Werfverslag 28

Vergadering van 25/04/2018

2807.15.STR

betreft.: **Gevelrenovatie**  
projectlocatie: Zeedijk 341, 8430 Middelkerke

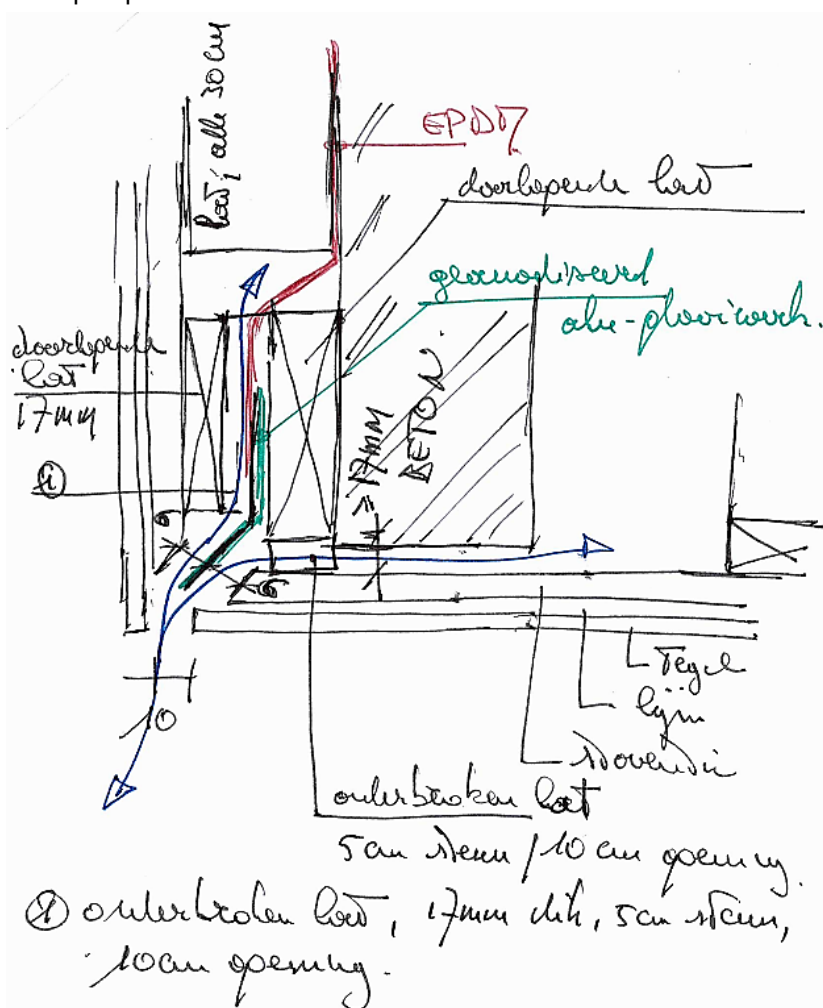
7. Details hoek balkonbekleding dient te zorgen voor de ventilatie van het plafond en het balkonfront + drainage van het water ter hoogte van het balkonfront.

Principe opbouw detail :

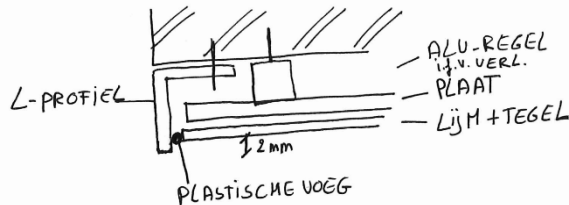
- bekleding op het metselwerk links en rechts (komt op circa 67 cm na uitdijking op het dagvlak naar het raam (15 mm speling + lijmvoeg in functie van het uitlijnen, 20 mm plaat, 10 mm lijmvoeg + tegel) waardoor tegels van 33 cm tot een bijkomende voeg leiden.

Bij tegels 50 / 1000 blijft men beperkt tot één voeg (tegel van 50 + 17).
